Продукция: Комплект Ferodo для установки колодок с улучшенными характеристиками

Придерживаясь взятых на себя обязательств по предоставлению мощных, надежных, эффективных и безопасных систем торможения для широкого ассортимента моделей, наша инженерная команда предложила обновленную конструкцию установочного комплекта для тормозных колодок **Ferodo FCV5530B для тормозной системы Haldex DBT22LT**. Этот обновленный дизайн позволит упростить установку колодок и обеспечит правильную сборку в ходе операций обслуживания.

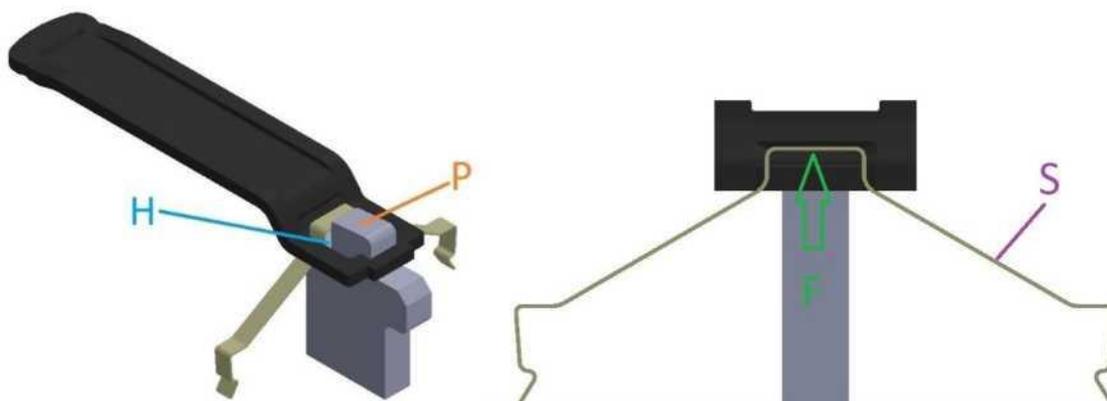
Существующий комплект Ferodo FCV5530B (см. иллюстрацию ниже) содержит фиксирующую пружину ("S"), которая вставляется между штифтом суппорта ("P") и отверстием/седлом для крепления ("H"). При такой конструкции механику тормозной системы сложно визуально убедиться в том, что пружина размещена правильно и вставлена в седло крепления.

Кроме того, потеря прижимного усилия пружины или изменение взаимного расположения пружины и седла, которое может произойти в процессе монтажа/демонтажа, может оказаться незаметным визуально, если смотреть с фронтальной стороны сборки.

Новая конструкция комплекта Ferodo FCV5530B (см. иллюстрацию ниже) содержит блокирующую пружину ("S"), которая облегчает установку и обеспечивает постоянное давление на стенки отверстия/седла крепления ("H"). Кроме того, эта обновленная конструкция позволяет механику тормозной системы визуально контролировать фиксацию колодок при любом угле наблюдения, что способствует правильному монтажу.
